まとめ資料変更前後比較表

資料名 : 重大事故等対策の有効性評価について

第 2.1.5 図 「高圧・低圧注水機能喪失」の作業と所要時間 (2/2)

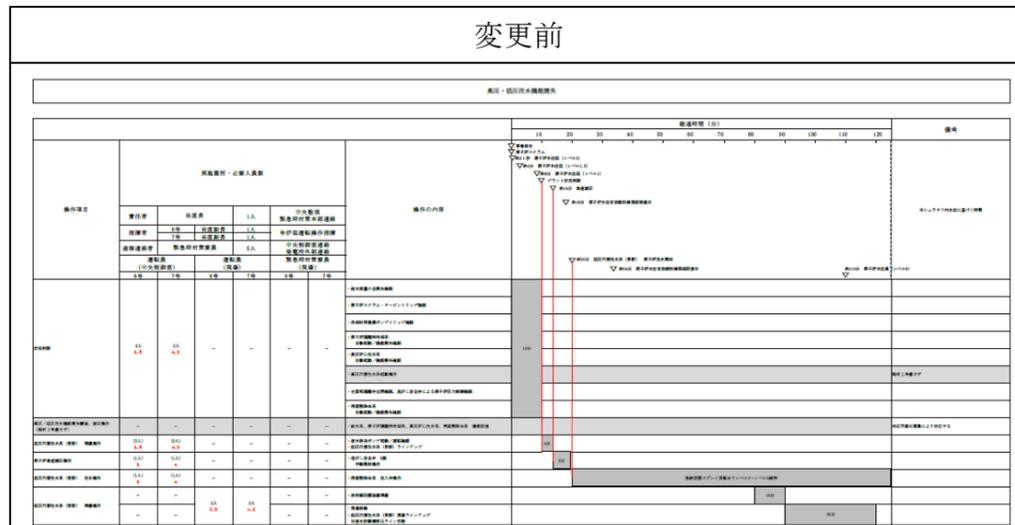
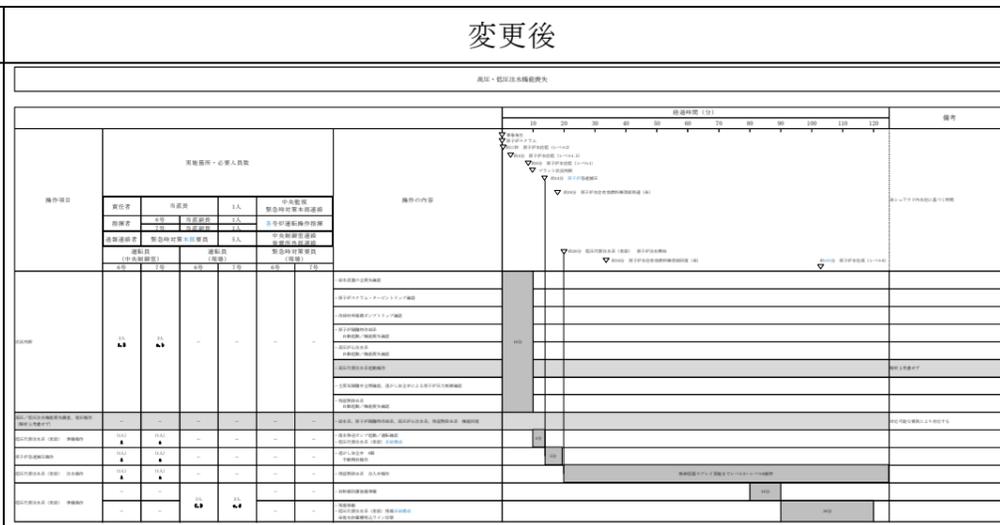
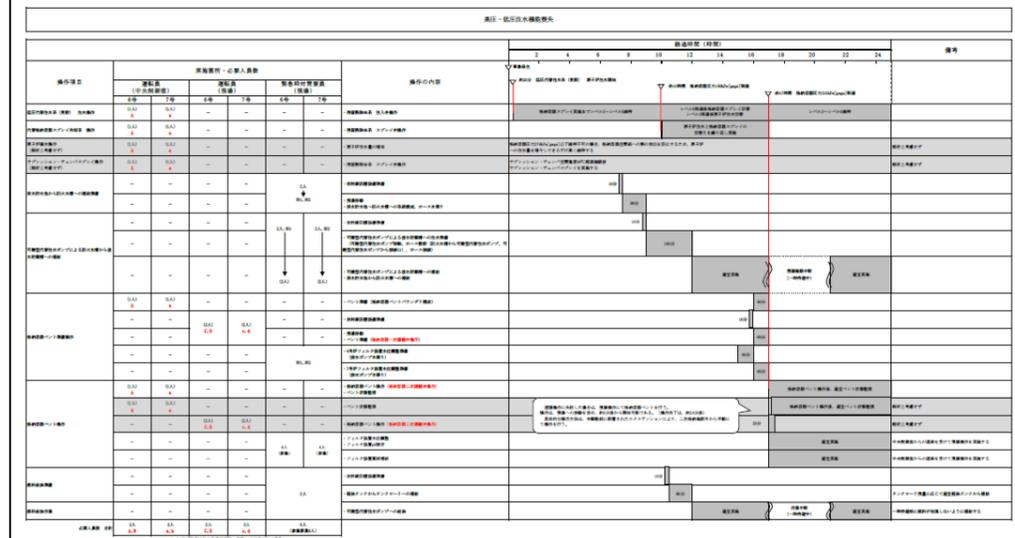
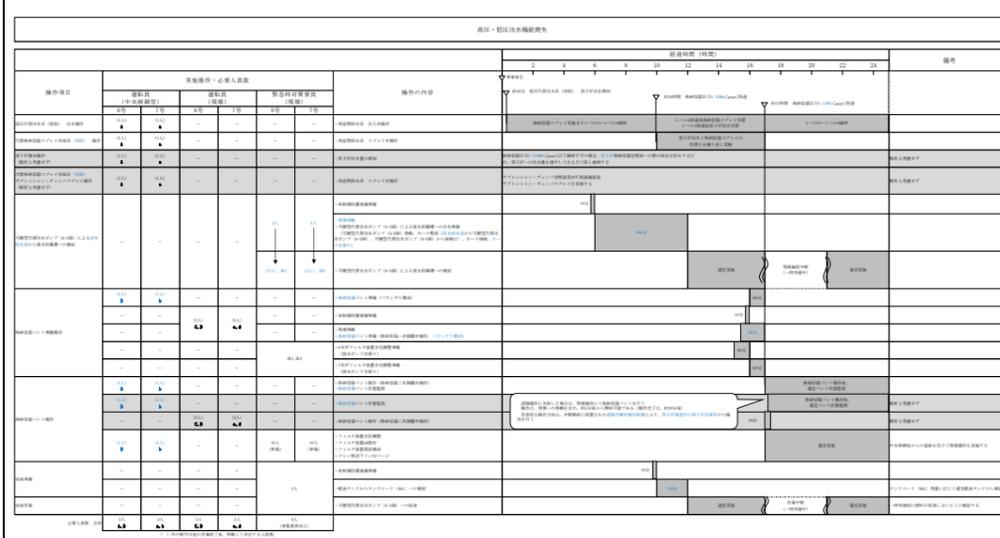
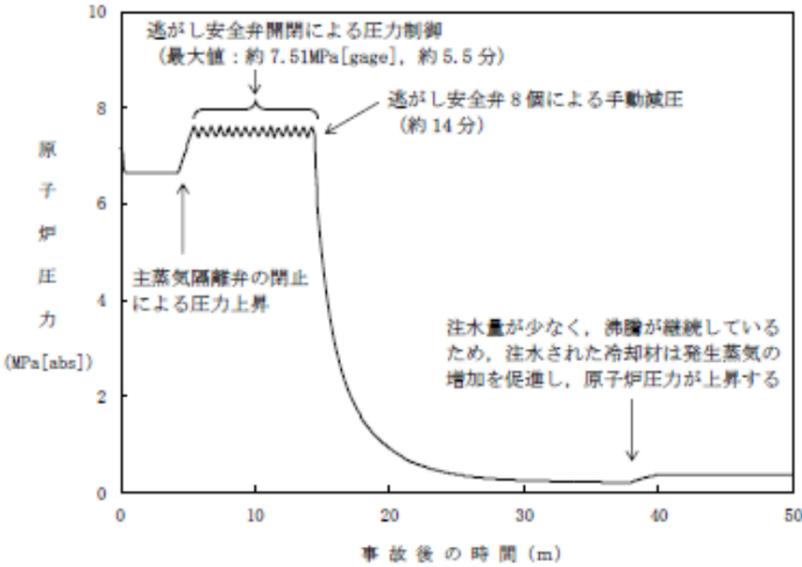
- ② (送水ラインの変更による作業時間の見直し)
- ② (格納容器ベント準備作業内容追加による作業時間の見直し)
- ② (給油準備作業時間の見直し)
- ⑤

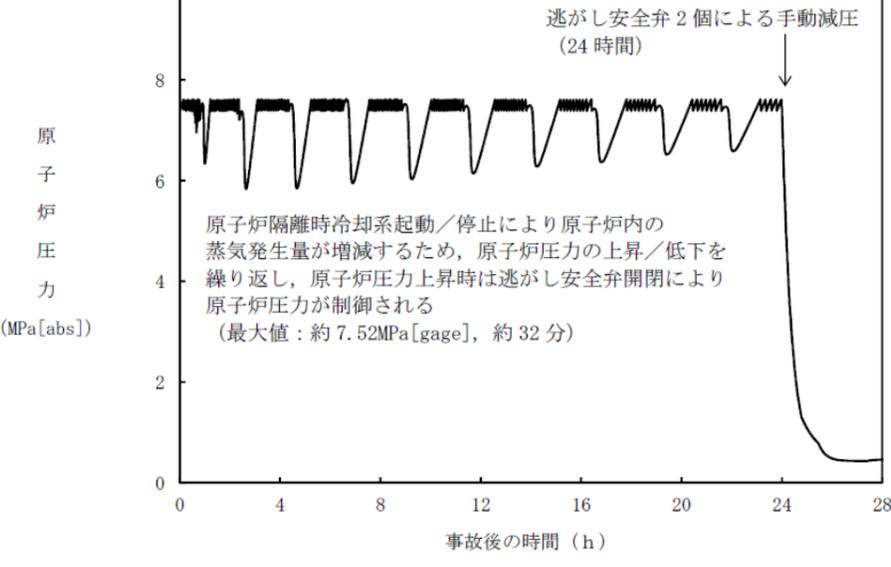
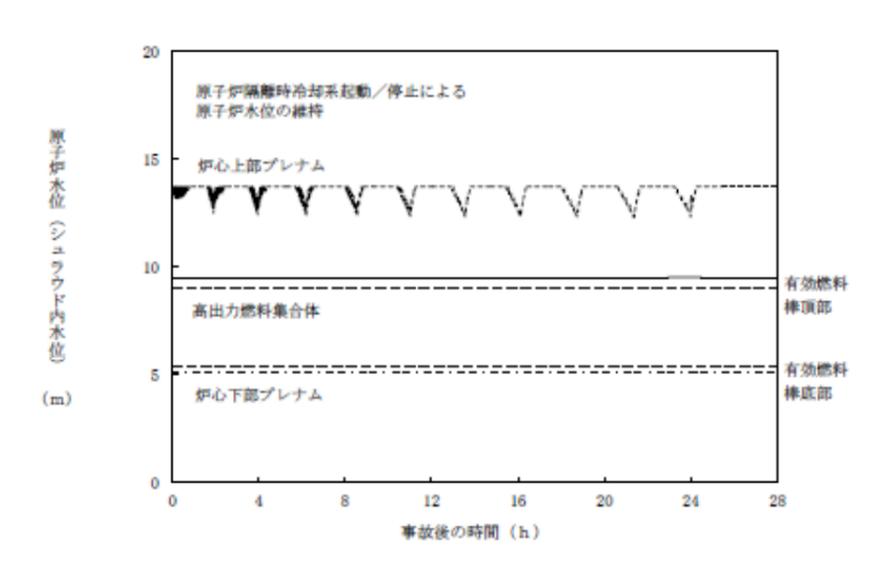
変更前	変更後	変更理由
		<p>② (常設代替交流電源設備の遠隔起動化による操作内容の修正)</p> <p>② (給油準備作業時間の見直し)</p> <p>② (格納容器ベント後作業の必要要員数の見直し)</p> <p>⑤</p>
<p>図 2.3.1.6 全交流動力電源喪失 (外部電源喪失+DG 喪失) 時の作業と所要時間 (2/2)</p>	<p>第 2.3.1.6 図 「全交流動力電源喪失 (外部電源喪失+DG 喪失)」 の作業と所要時間 (2/2)</p>

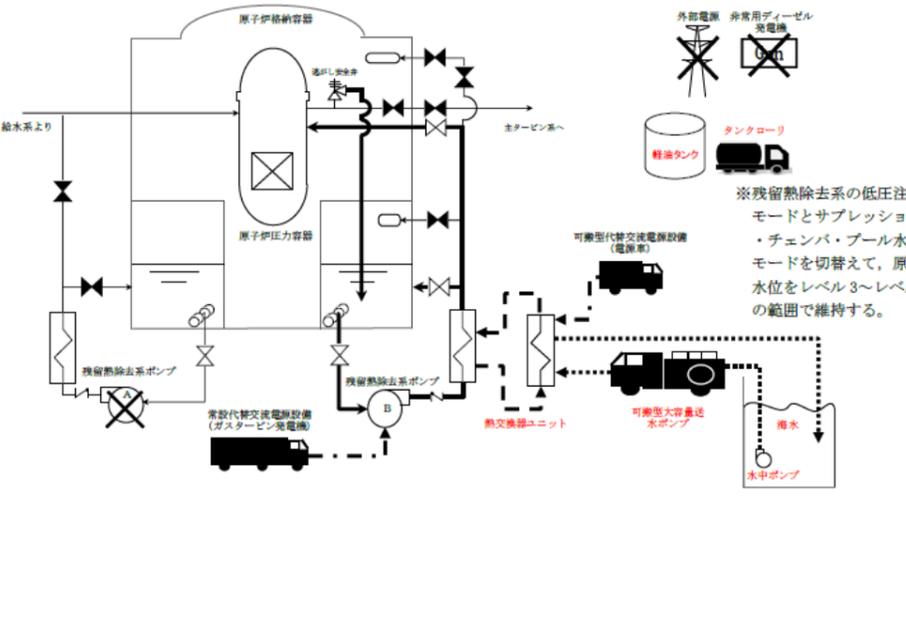
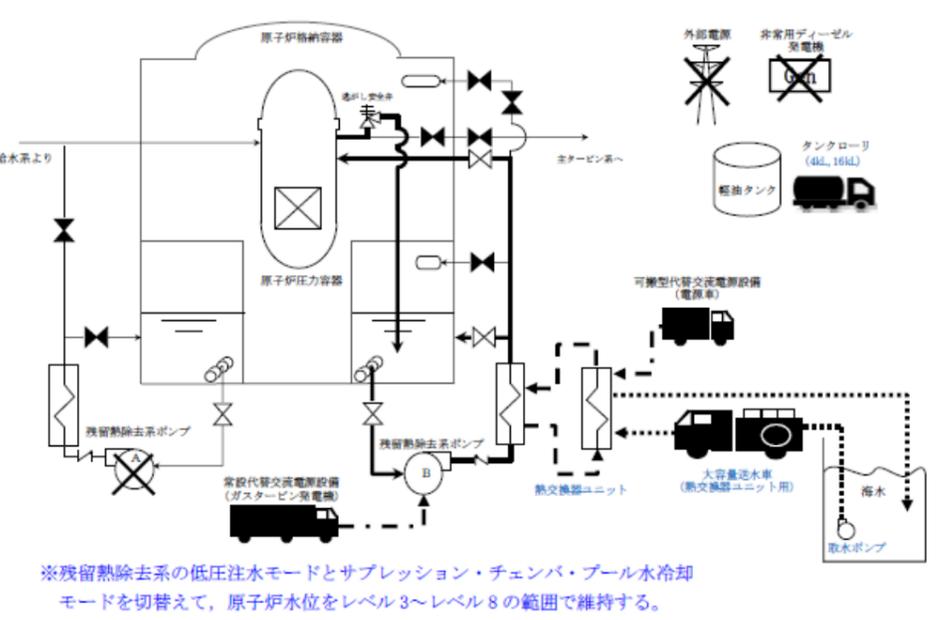
変更前	変更後	変更理由
		<p>② (送水ラインの変更) ② (代替格納容器圧力逃がし装置の位置づけ変更に伴う反映) ⑤</p>
<p>図 2.3.2.2 全交流動力電源喪失 (外部電源喪失+DG 喪失) +RCIC 失敗時の重大事故等対処設備の概略系統図 (2/4) (原子炉注水及び原子炉格納容器除熱)</p>	<p>第 2.3.2.2 図 「全交流動力電源喪失 (外部電源喪失+DG 喪失) +RCIC 失敗」の重大事故等対策の概略系統図 (2/4) (原子炉注水及び原子炉格納容器除熱)</p>	
		<p>② (送水ラインの変更) ⑤</p>
<p>図 2.3.2.3 全交流動力電源喪失 (外部電源喪失+DG 喪失) +RCIC 失敗時の重大事故等対処設備の概略系統図 (3/4) (原子炉急速減圧, 原子炉注水及び原子炉格納容器除熱)</p>	<p>第 2.3.2.3 図 「全交流動力電源喪失 (外部電源喪失+DG 喪失) +RCIC 失敗」の重大事故等対策の概略系統図 (3/4) (原子炉急速減圧, 原子炉注水及び原子炉格納容器除熱)</p>

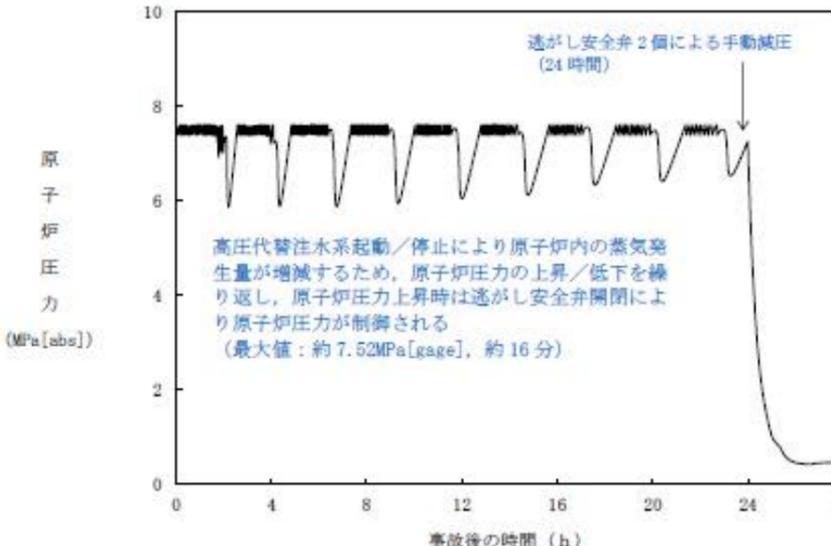
変更前										変更後										変更理由
																				② (常設代替交流電源設備の遠隔起動化による操作内容の修正) ② (給油準備作業時間の見直し) ② (格納容器ベント後作業の必要要員数の見直し) ⑤
図 2.3.2.6 全交流動力電源喪失 (外部電源喪失+DG 喪失) +RCIC 失敗時の作業と所要時間 (2/2)										第 2.3.2.6 図 「全交流動力電源喪失 (外部電源喪失+DG 喪失) +RCIC 失敗」の作業と所要時間 (2/2)

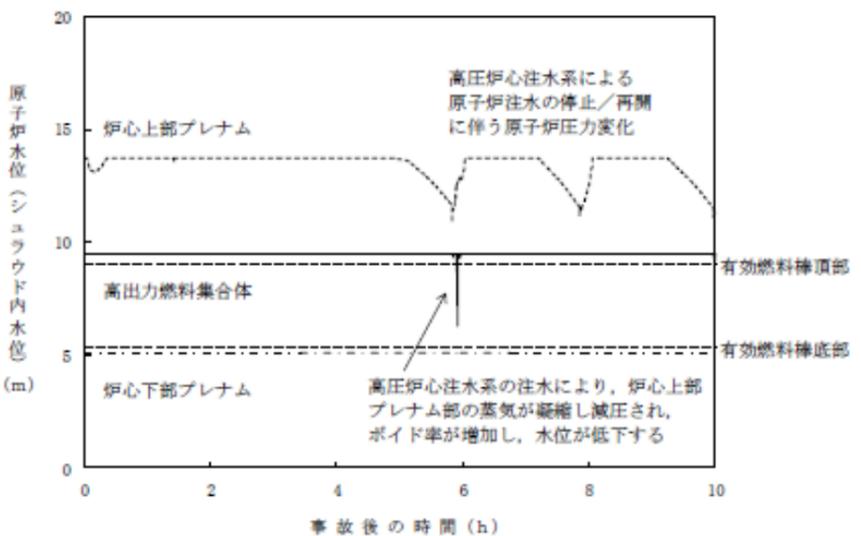
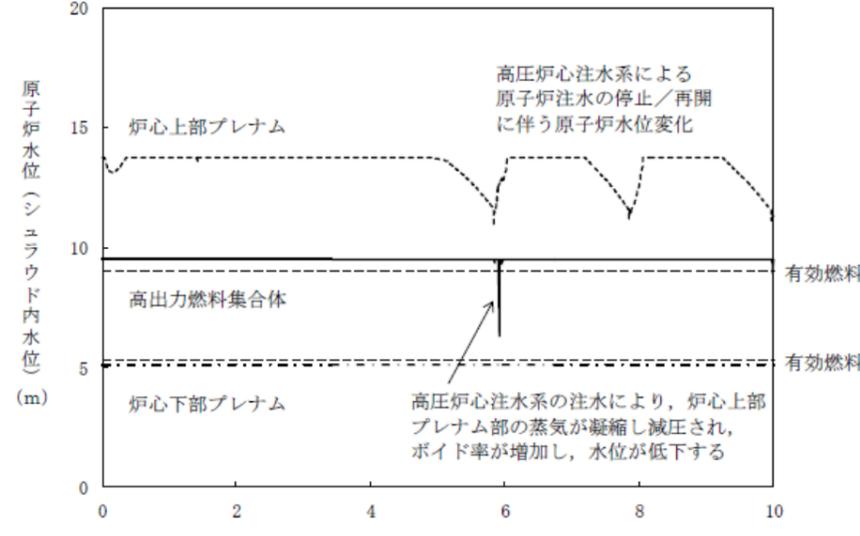
変更前		変更後		変更理由
				② (送水ラインの変更による作業時間の見直し) ② (格納容器ベント準備作業内容追加による作業時間の見直し) ② (給油準備作業時間の見直し) ② (格納容器ベント後作業の必要要員数の見直し) ⑤
<p>図 2.4.2.5 崩壊熱除去機能喪失 (残留熱除去系が故障した場合) 時の作業と所要時間</p>		<p>第 2.4.2.5 図 「崩壊熱除去機能喪失 (残留熱除去系が故障した場合)」の作業と所要時間</p>

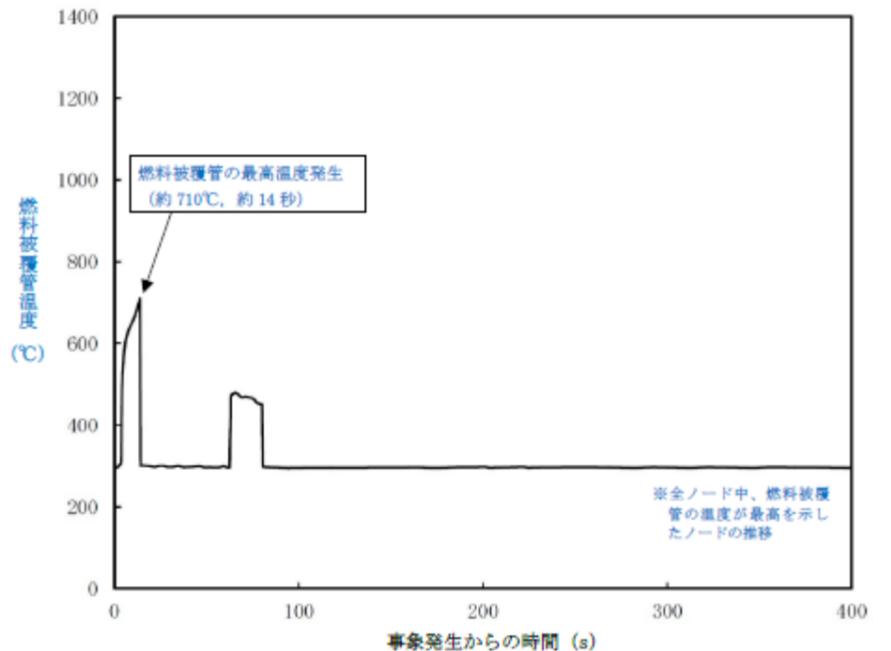
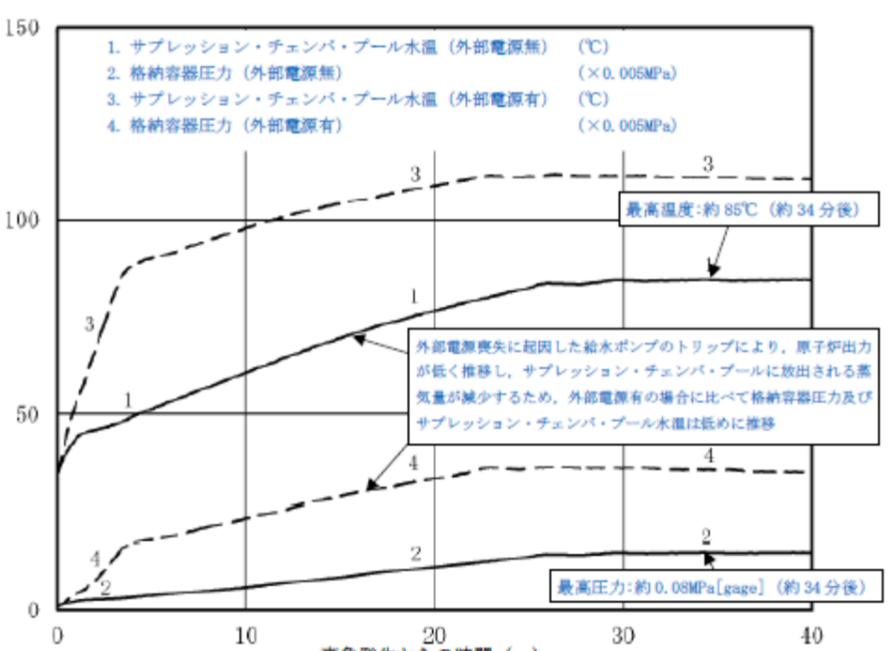
変更前	変更後	変更理由
<p>逃がし安全弁の開放によるサブプレッション・チェンバへの蒸気放出により、サブプレッション・チェンバ・プール水温及び格納容器圧力が上昇</p> <p>1. サプレッション・チェンバ・プール水温 (°C) 2. 格納容器圧力 (×0.005MPa)</p> <p>電動駆動給水ポンプの停止による原子炉水位の低下を受けた蒸気流量の減少により、サブプレッション・チェンバ・プール水温の上昇率が緩和</p> <p>ほう酸水注入系と炉心流量の減少によって出力が低下し、蒸気流量が減少することにより、サブプレッション・チェンバ・プール水温の上昇率が緩和</p> <p>事象発生からの時間 (m)</p>	<p>逃がし安全弁の開放によるサブプレッション・チェンバへの蒸気放出により、サブプレッション・チェンバ・プール水温及び格納容器圧力が上昇</p> <p>1. サプレッション・チェンバ・プール水温 (°C) 2. 格納容器圧力 (×0.005MPa)</p> <p>最高温度: 約113°C (約26分後)</p> <p>電動駆動給水ポンプの停止による原子炉水位の低下を受けた蒸気流量の減少により、サブプレッション・チェンバ・プール水温及び格納容器圧力の上昇率が緩和</p> <p>ほう酸水注入系の効果により出力が低下して蒸気流量が減少すること、残留熱除去系によるサブプレッション・チェンバ・プール水冷却モードにより、サブプレッション・チェンバ・プール水温及び格納容器圧力の上昇率が緩和</p> <p>最高圧力: 約0.19MPa [gauge] (約26分後)</p> <p>事象発生からの時間 (m)</p>	<p>⑤</p>
<p>図 2.5.21 サプレッション・チェンバ・プール水温, 格納容器圧力の推移 (事象発生から40分後まで)</p>	<p>第 2.5.21 図 サプレッション・チェンバ・プール水温, 格納容器圧力の推移 (事象発生から40分後まで)</p>	
	<p>主蒸気隔離弁の閉止によって原子炉圧力が上昇し、炉心内のボイドが急減することに伴う出力上昇</p> <p>1. 中性子束 (外部電源無) (%) 2. 中性子束 (外部電源有) (%)</p> <p>外部電源喪失に起因した再循環ポンプのトリップに伴う炉心流量の減少により、炉心内のボイドが増加し、出力低下</p> <p>事象発生からの時間 (s)</p>	<p>③ (外部電源に期待しない場合の不確かさ解析の追記)</p>

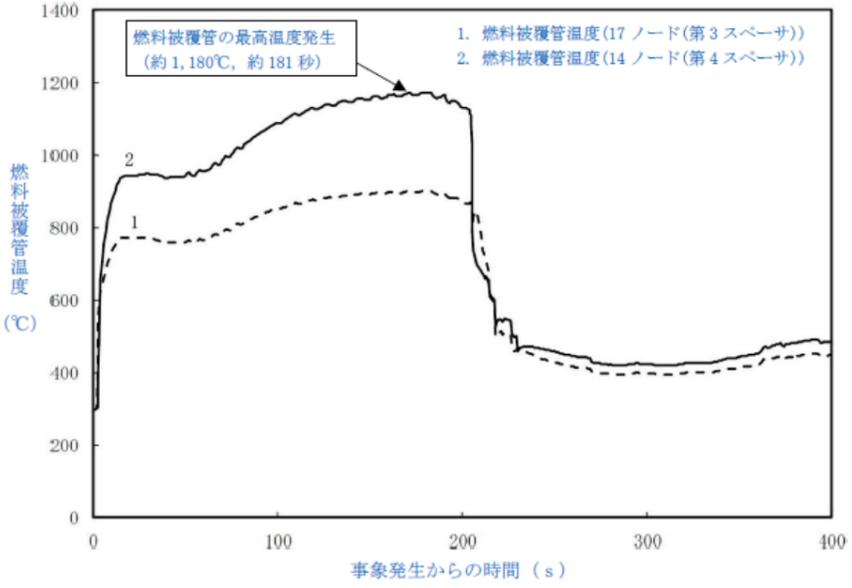
変更前	変更後	変更理由
	 <p>燃料被覆管の最高温度発生 (約 710°C, 約 14 秒)</p> <p>※安全ノード中、燃料被覆管の温度が最高を示したノードの推移</p> <p>第 2. 5. 25 図 外部電源がない場合の燃料被覆管温度*の推移 (15 ノート, 事象発生から 400 秒後まで)</p>  <p>1. サプレッション・チェンバ・プール水温 (外部電源無) (°C) 2. 格納容器圧力 (外部電源無) (× 0.005MPa) 3. サプレッション・チェンバ・プール水温 (外部電源有) (°C) 4. 格納容器圧力 (外部電源有) (× 0.005MPa)</p> <p>最高温度: 約 85°C (約 34 分後)</p> <p>外部電源喪失に起因した給水ポンプのトリップにより、原子炉出力が低く推移し、サプレッション・チェンバ・プールに放出される蒸気量が減少するため、外部電源有の場合に比べて格納容器圧力及びサプレッション・チェンバ・プール水温は低めに推移</p> <p>最高圧力: 約 0.08MPa [gauge] (約 34 分後)</p> <p>第 2. 5. 26 図 外部電源がない場合のサプレッション・チェンバ・プール水温, 格納容器圧力の推移 (事象発生から 40 分後まで)</p>	<p>③ (外部電源に期待しない場合の不確かさ解析の追記)</p> <p>③ (外部電源に期待しない場合の不確かさ解析の追記)</p>

第 2.7.5 図 「格納容器バイパス (インターフェイスシステム LOCA)」の作業と所要時間

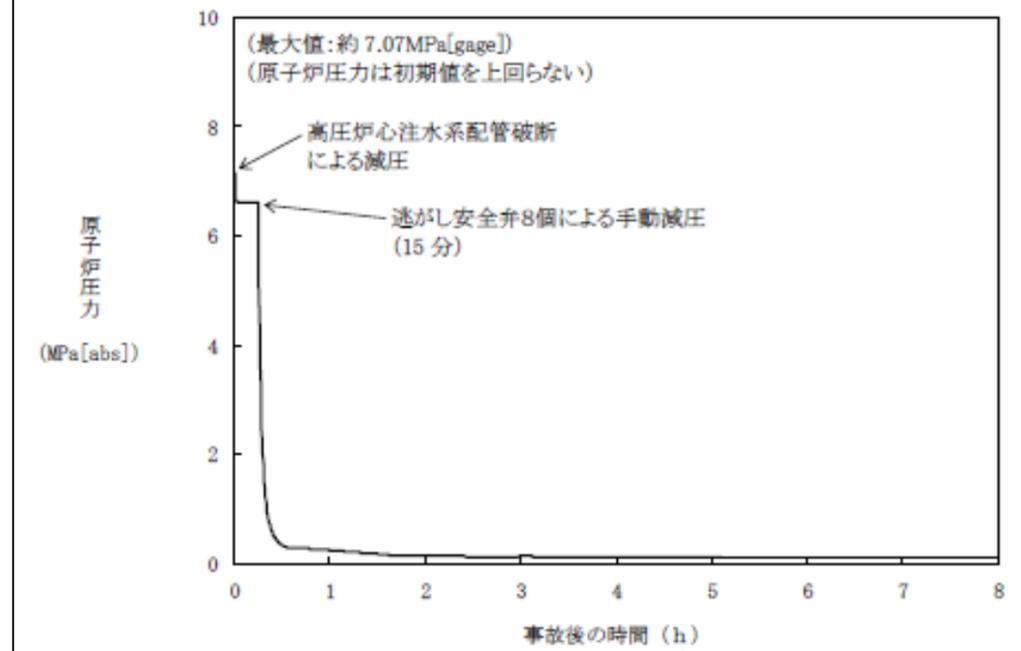
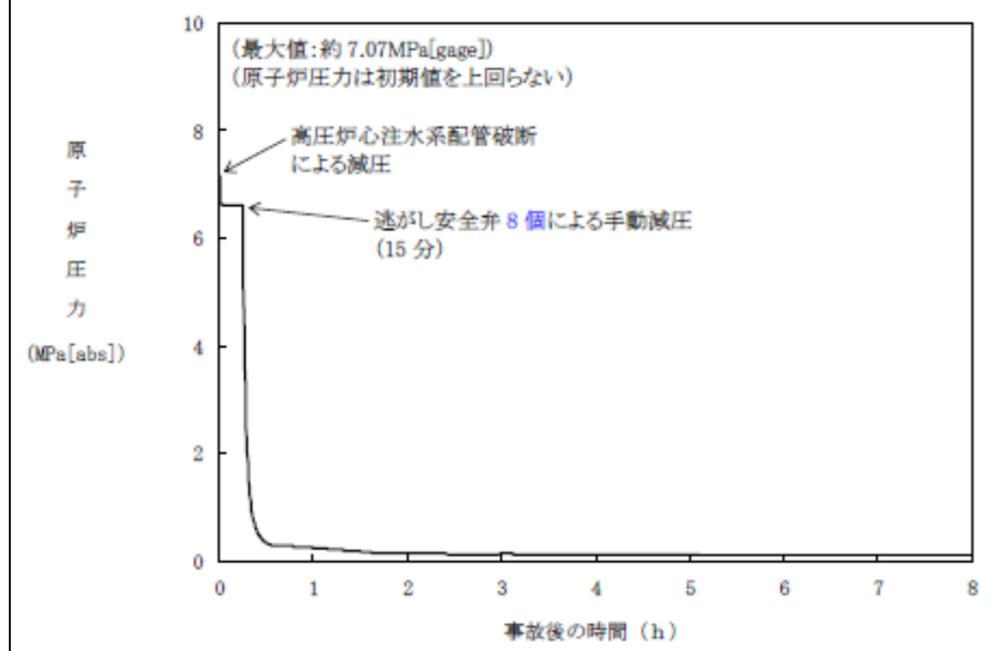
② (サプレッション・チェンバ・プール水冷却開始時間を解析条件と整合)
